# ÖSTERREICHISCHER FAUSTBALL BUND

## ÜBERPRÜFUNGSprotokoll FÜR Sportanlagen mit Rasenfeldern

1. Bezeichnung der Sportanlage: ÖTB TV Liesing	
2. Anschrift: 1230 Wien, Pellmannsgasse	
3. Telefon: 01 86 53 672	Fax:
4. Wie viele Faustballfelder gibt es auf der Anlage insgesamt: 3

LAGESKIZZE ZU ÜBERPRÜFUNGSprotokoll DER

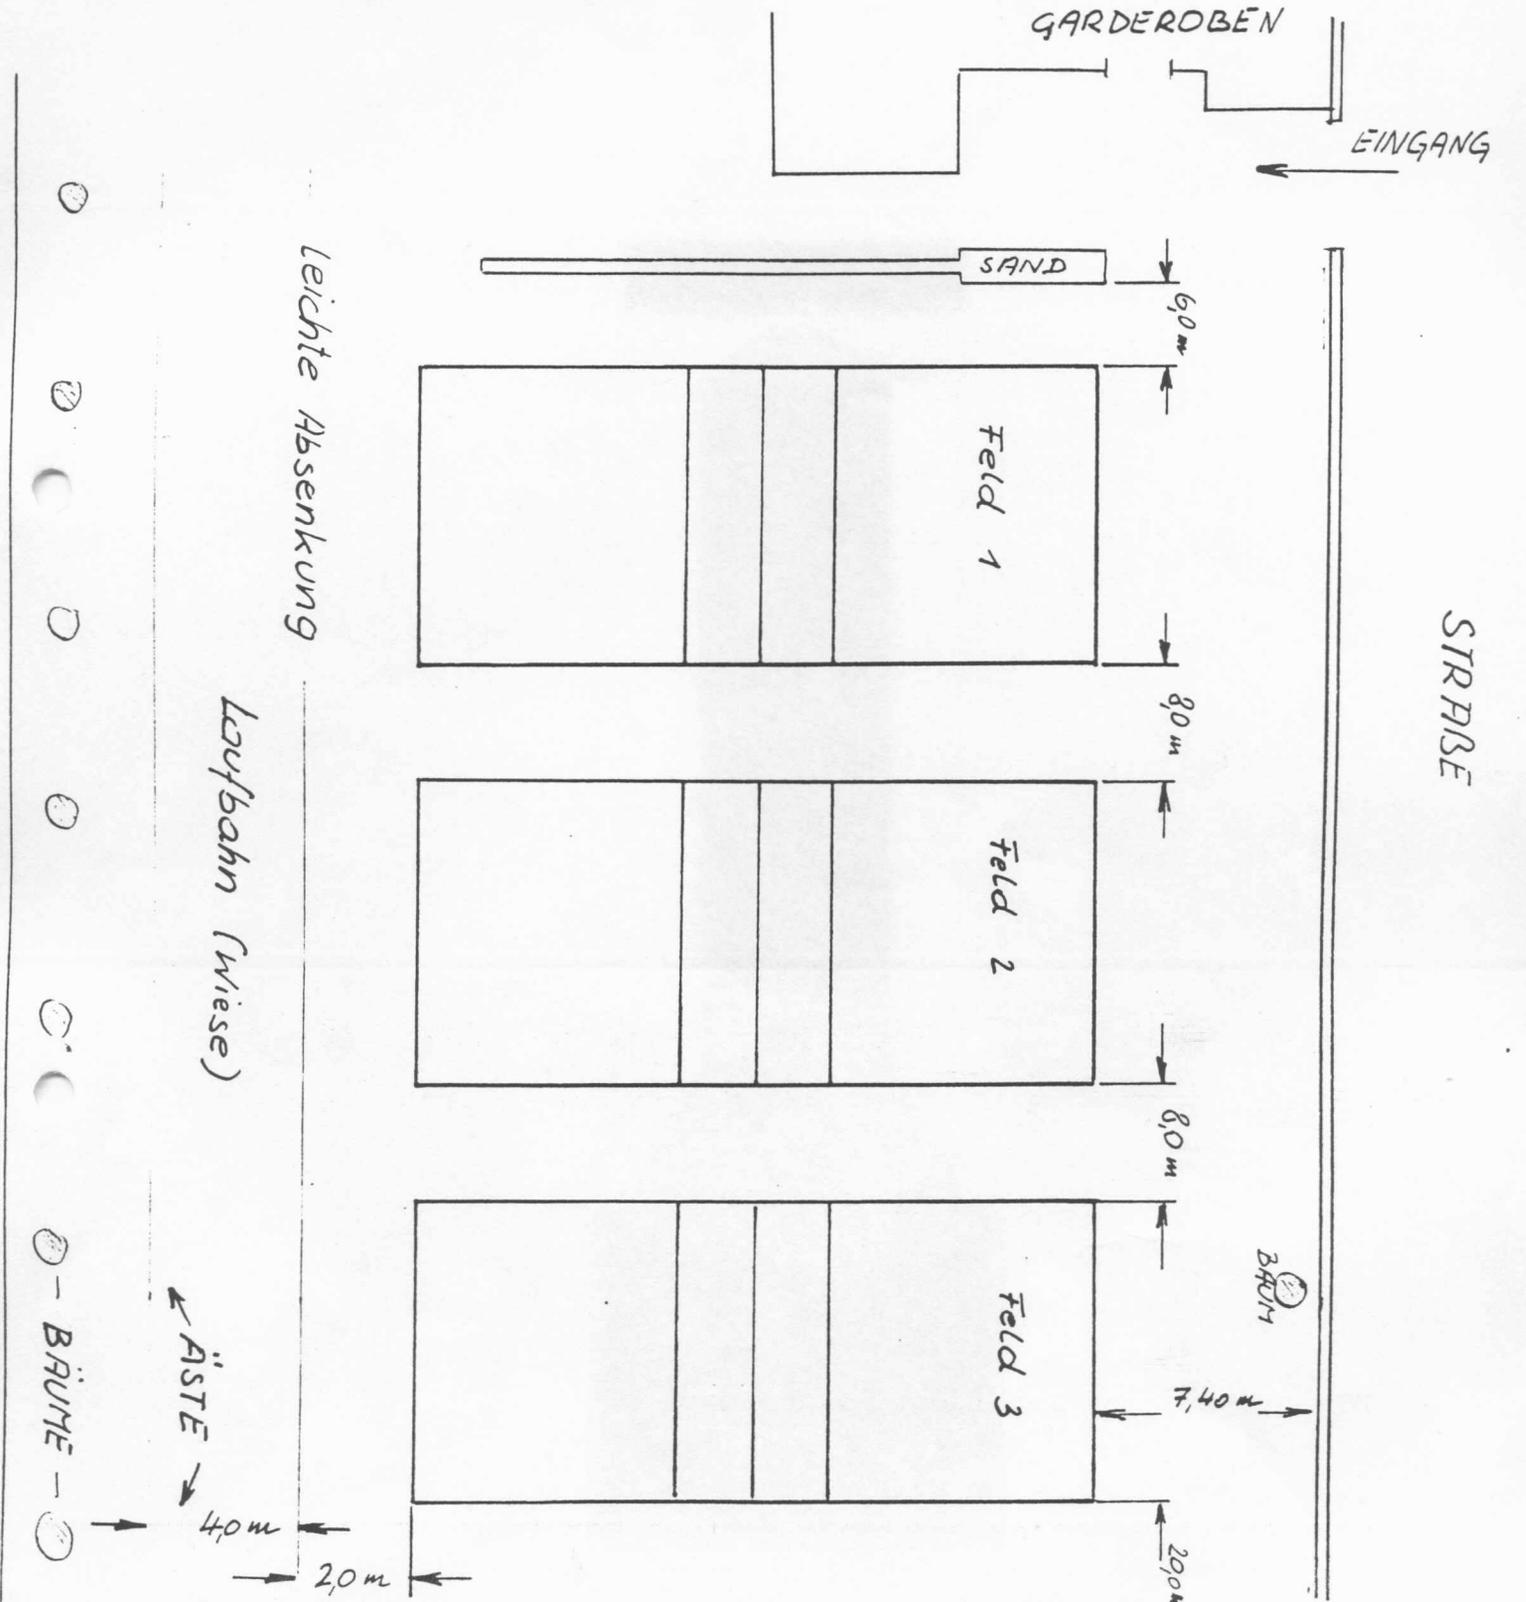
5.4. Ist der vorgeschriebene Auslauf vorhanden? Auslauf Hinterlinie (Soll = 8,00m): JA <input type="checkbox"/> NEIN <input checked="" type="checkbox"/> Auslauf Seitenlinie (Soll = 6,00m): JA <input checked="" type="checkbox"/> NEIN <input type="checkbox"/> Bei zwei benachbarten Spielfeldern gilt ein seitlicher bzw. rückwärtiger Auslauf für beide Felder. Ist das nicht der Fall, dann bitte angeben, bei welchem Feld die vorgeschriebenen Maße nicht erreicht werden. Auf der Lageskizze sind die zu geringen Istmaße zu unterstreichen. Auslauf rückwärts nur 6m

5.5. Hängen irgendwelche Gegenstände (z.B. Äste oder Leitungen) in den Luftraum über den Spielfeldern bzw. deren Auslauf? Wenn ja, dann bitte angeben worum es sich handelt, bei welchem Feld und wo (eventuell in Lageskizze ankreuzen) das ist. Äste bei allen Feldern siehe auch Skizze (Auslauf)	JA <input checked="" type="checkbox"/> NEIN <input type="checkbox"/>
